INFORME TECNICO N° 0109-2023-ANA-DCERH/WQQ

ASUNTO : Segunda Información Complementaria al "Plan Dirigido a la Remediación -Estación Morona", presentado por PETROLEOS DEL PERU S.A.– PETROPERU

REFERENCIA : Oficio N° 393-2023-MINEM/DGAAH/DEAH

Fase I: Bombeo y Tratamiento de agua subterránea :

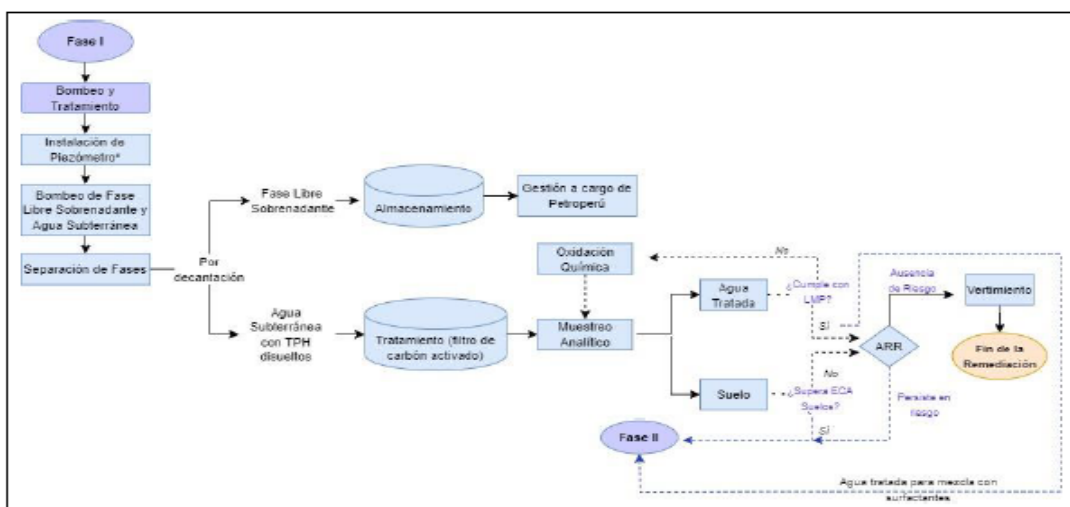
Observación N° 11. e). No Absuelta

- Instalación de piezómetros de bombeo
- Bombeo de fase libre sobrenadante y agua subterránea
- Separación por decantación de la fase libre sobrenadante con el agua
- Tratamiento del agua subterránea con filtro de carbón activado y almacenamiento de producto (fase libre sobrenadante)
- Muestreo analítico suelos
- Muestreo analítico de aguas subterráneas (en caso supere los LMP se debe aplicar la oxidación química)
- Análisis de Riesgo Residual (en caso no pase a una siguiente fase)
- **Vertimiento al río Morona** (en caso no pase a una siguiente fase y cumpla con los LMP del sector hidrocarburos)
- Reinyección y uso para mezcla con surfactantes (en caso pase a una segunda fase).

Nota: (*) Se considera utilizar el piezómetro existente C25 para el bombeo, no obstante, se plantea un punto adicional para realizar el bombeo y extracción de fase libre.

Fase II.B: Bombeo y Tratamiento del agua de lavado

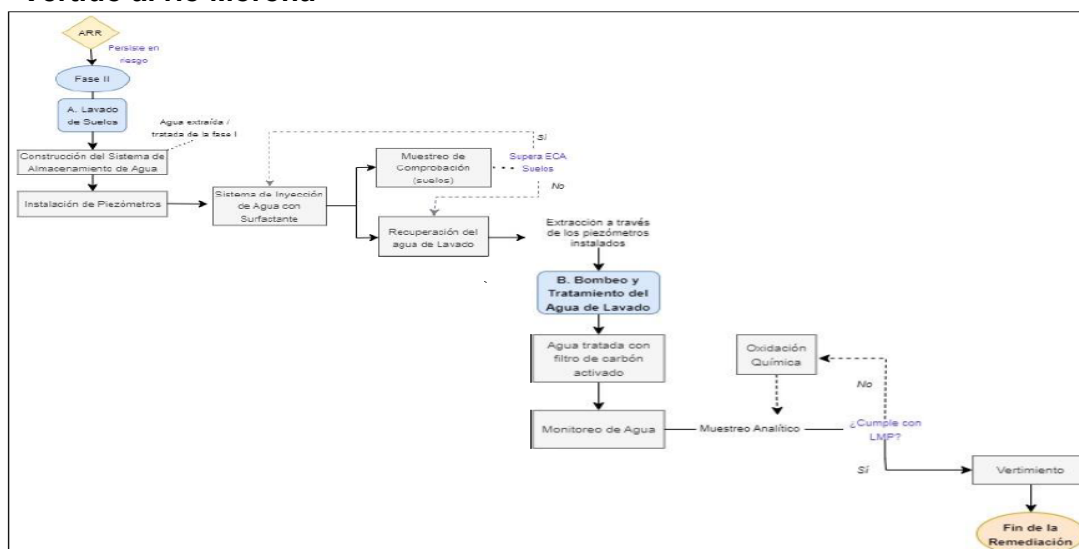
- a) Descripción del sistema de tratamiento de efluentes líquidos generados procedentes de la remediación, de acuerdo a la tecnología seleccionada y que se empleará para la disposición final. Incluir el diagrama de flujo indicando el caudal de diseño y de operación, periodo de retención, eficiencia del sistema de tratamiento. Adjuntar plano georreferenciado proyectado del área de tratamiento y disposición final.

- Tratamiento del agua extraída durante el bombeo con filtro de carbón activado.
- Muestreo analítico del agua tratada (en caso supere los LMP se debe aplicar la oxidación química)
- Análisis de riesgo residual
- **Vertido al río Morona**
